## Addenda 01

UQAM

Réaménagement des services financiers et approvisionnement

**Émis le :** 06 novembre 2023

**UQAM**  
Réaménagement des services  
financiers et approvisionnement  
22-130  
Addenda 01  
A-151

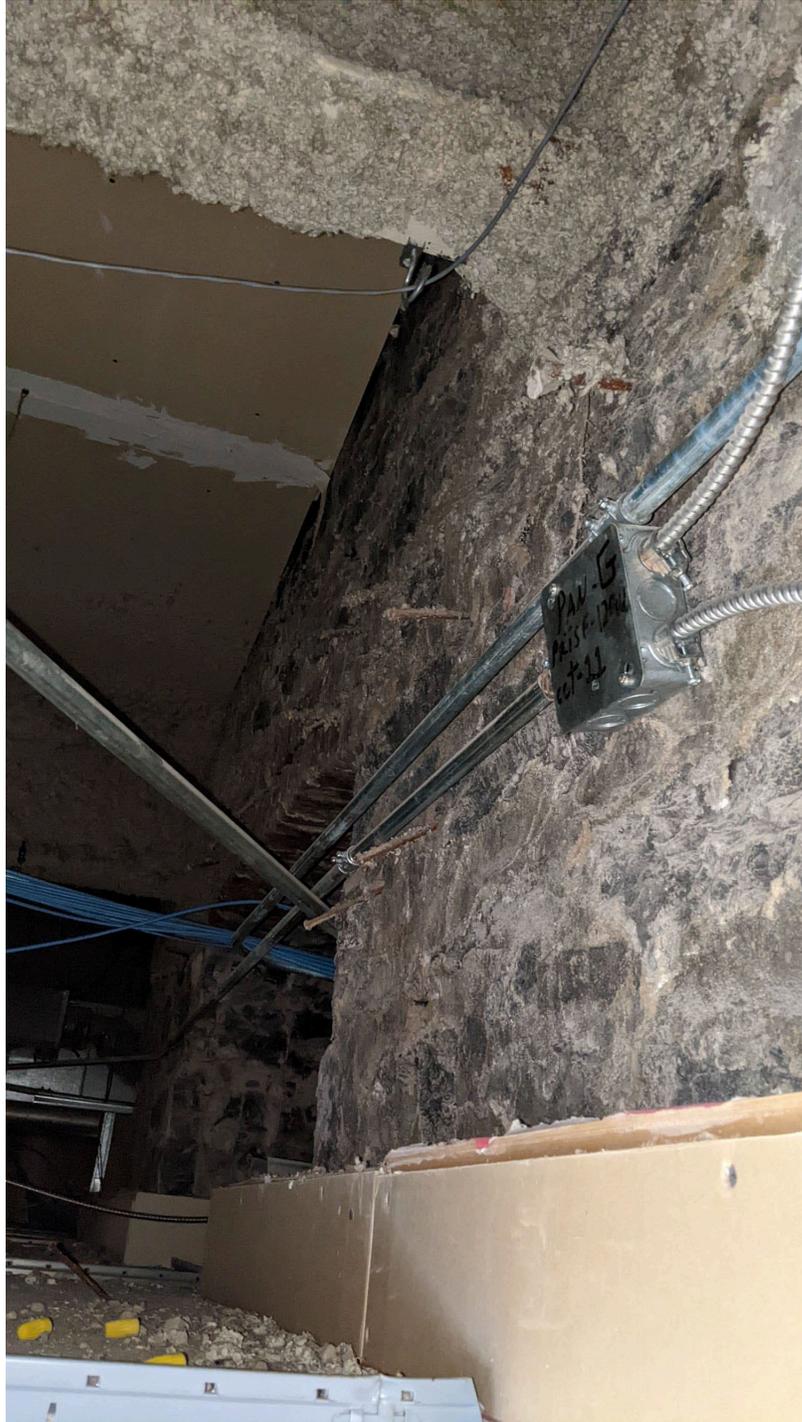
- Voir photo du mur de pierre à dégarnir du soufflage de gypse (ci-dessous)
